## **ADDENDA NO 1**

### **Concours de design pour une œuvre suspendue sur la place des Fleurs-de-Macadam dans l'arrondissement Le Plateau-Mont-Royal**

Date : 8 décembre 2021

**ATTESTATION DE VÉRIFICATION EN INGÉNIERIE  
RÉALISÉE POUR L'ŒUVRE HIVERNALE ÉLÉMENT**

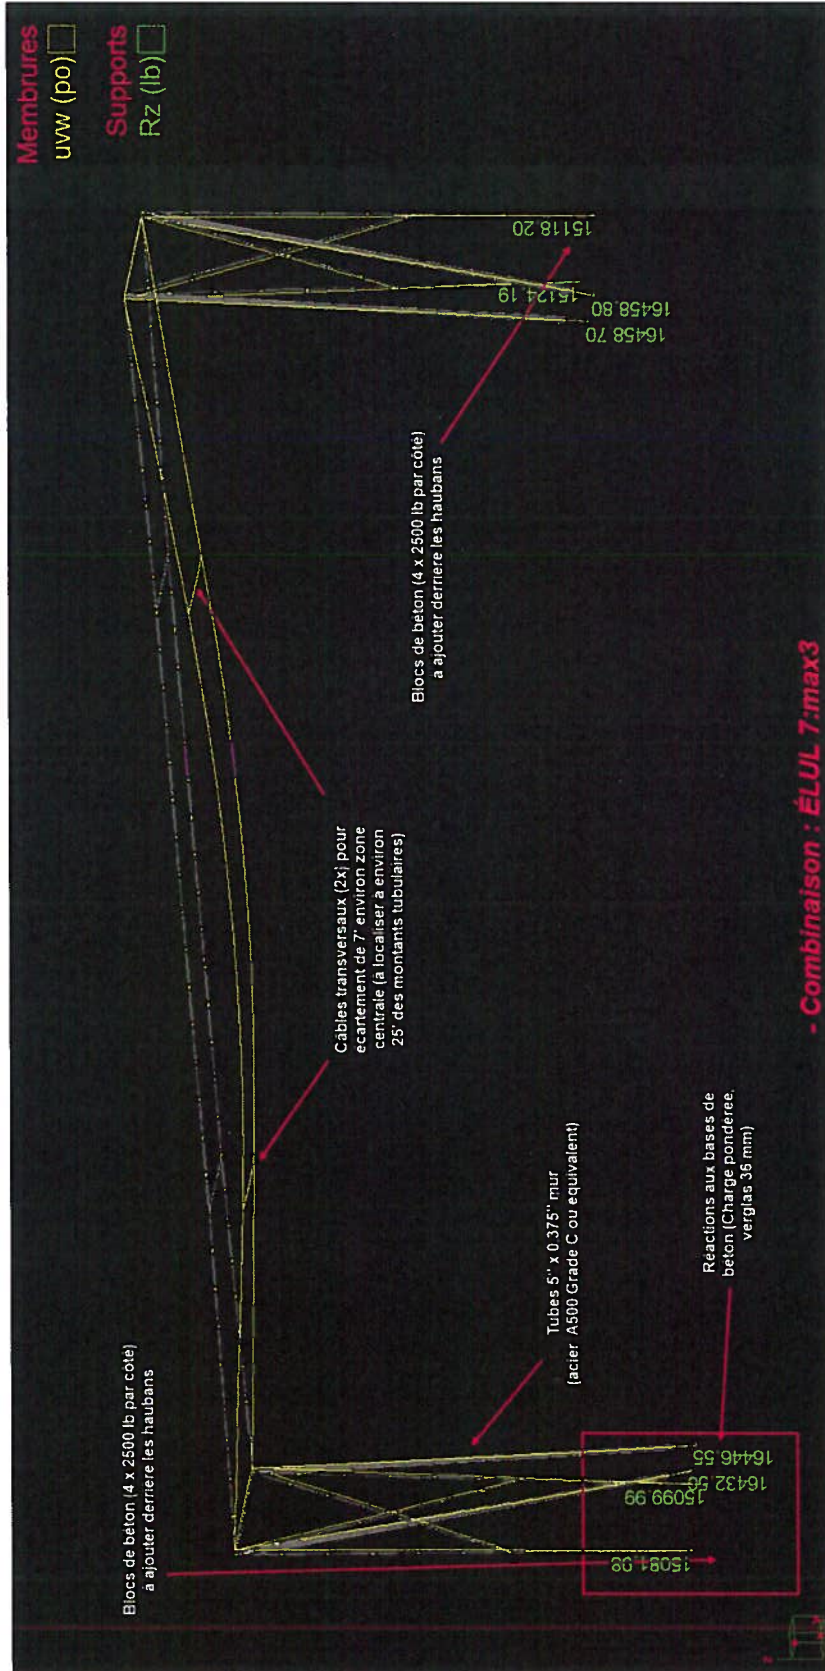
Ce document confirme qu'une vérification de la résistance structurelle des montants, haubans et bases de béton a été effectuée en considérant les charges mentionnées ci-dessus. Ces charges ont été pondérées selon les exigences du CNB2015. L'évaluation effectuée a permis de constater que les tubes d'aluminium existants formant les 4 montants principaux ne sont pas en mesure de résister aux charges de verglas les plus importantes de 36 mm.

En ce sens, le client a été avisé que les tubes d'aluminium de 30 pi de long devront être remplacés par des tubes de même dimensions, mais en acier ASTM A500 Grade C qui pourront être peints afin de les protéger de la corrosion. Les tubes devront comporter une ouverture de drainage à leur base, afin de ne pas accumuler d'eau qui pourrait geler et provoquer des dommages à l'ensemble.

En plus du remplacement des tubes d'aluminium par des tubes d'acier, des blocs de béton additionnels devront être placés sur le montage existant (enfoui d'environ 200 mm sous la surface) immédiatement derrière les ancrages de haubans installés à la verticale derrière les haubans.

- **Les montants existants (tubes aluminium de 5'' Cédule 40) doivent être remplacés par des tubes de même dimensions et longueurs en acier A500 Grade C.**

- **Des blocs de béton (4x 2500 lb (10000 lb total) rattachés entre eux derrière chaque paire de montants) devront être ajoutés derrière les haubans verticaux près des ancrages au sol et placés de façon à ce qu'ils reposent au-dessus de ceux déjà enfouis dans le sol.**

- Avec une charge de 36mm de verglas (charge pondérée par un facteur de 1.3), les tensions dans les haubans verticaux placés derrière les montants subiront une tension de 15100 lb environ. Les câbles EIPS de 7/16'' ont une capacité à la rupture de 9.5 tonnes (charge de travail de 1.9 tonnes avec FS de 5) et peuvent résister à cette tension de façon exceptionnelle.

- Des câbles transversaux reliant les deux câbles de suspenste de 7/16'' seront à installer à environ 25' des montants, afin de maintenir l'écartement entre les suspentes à 7' dans la section centrale d'une portée d'environ 45'. Cet écartement réduit permettra de maintenir les câbles de suspentes de l'œuvre à une distance favorisant la fixation de celle-ci aux deux câbles.

- Avec la charge de verglas de 36 mm agissant sur l'ensemble de l'œuvre, la tension dans les haubans verticaux pourrait atteindre environ 15100 lb par hauban. Les ancrages retenant ces câbles doivent être en mesure de résister à ces charges. Il est cependant possible que les ancrages existants ne puissent résister à cette tension dans les haubans.
- **Pour la raison ci-dessus mentionnée, et advenant des conditions de verglas important, nous exigeons que le site soit fermé et que son accès dans la zone de circulation à proximité de l'œuvre ou sous celle-ci soit interdit, tant que le verglas acumulé n'ait été enlevé. Dans le cas où les haubans ou leurs ancrages cèderaient sous la charge de verglas, un renversement de l'œuvre pourrait en résulter, risquant de blesser des gens se trouvant alors à proximité.**

Sur la base des recommandations et commentaires formulés précédemment, considérant que l'installation sera effectuée en conformité avec le schéma décrit et représenté à la page suivante, et ce dans les règles de l'art, nous sommes d'avis que la structure de la nouvelle installation Hiv'Aire est en mesure de résister à son poids propre et à des charges de vent de 0.4 kPa avec accumulation de verglas de l'ordre de 19 mm. Pour la condition de verglas plus importante, il est possible que les ancrages des haubans situés derrière les montants ne soient pas en mesure de résister à cette condition spécifique. Pour cette raison, le site devra être fermé et évacué dans des conditions météorologiques prédisant une accumulation importante de verglas.

**DESSIN DES ANCRAGES DES POTEAUX**

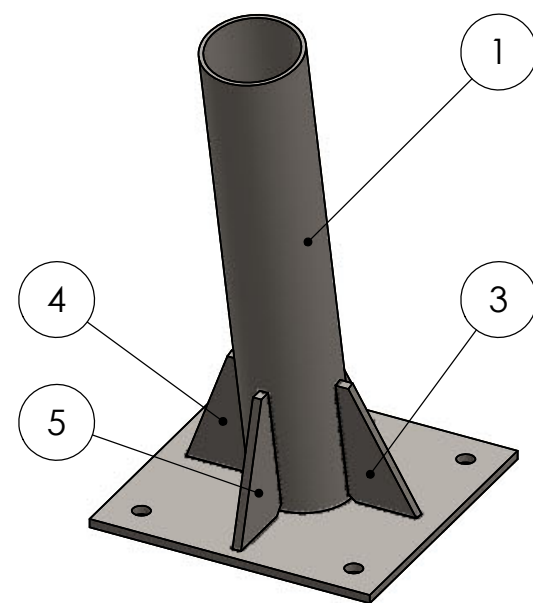
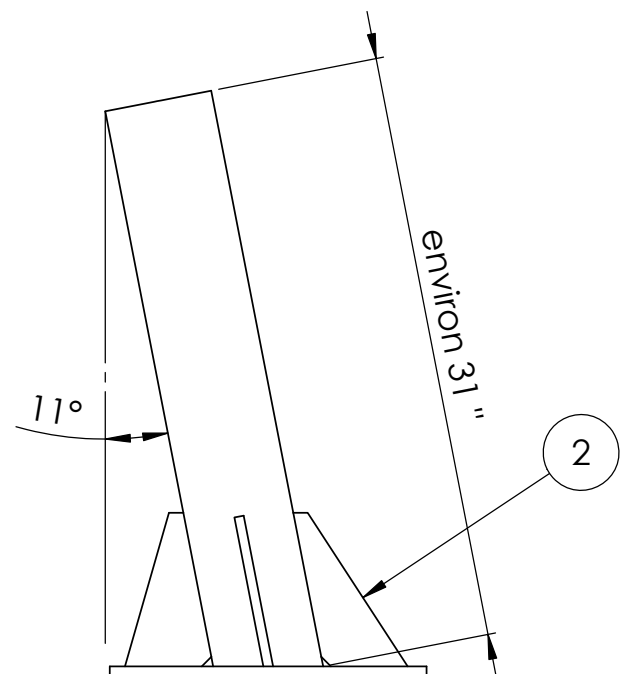
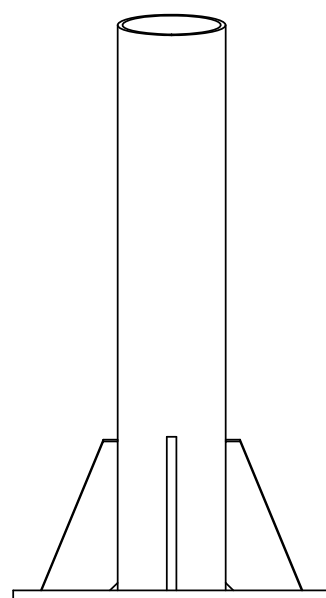
**Q :** Avez-vous des fichiers Sketch up et des dessins d'élévation et pour connaître l'angle des poteaux (pour suspendre l'œuvre) et la hauteur ?

**R :** Il n'y a pas de fichiers Sketch up disponibles. Les données en Z (élévation) figurent dans les plans DWG. Pour l'angle des poteaux, le dessin des ancrages est joint à l'annexe 2 du présent addenda. Les poteaux ont une longueur de 30 pieds.
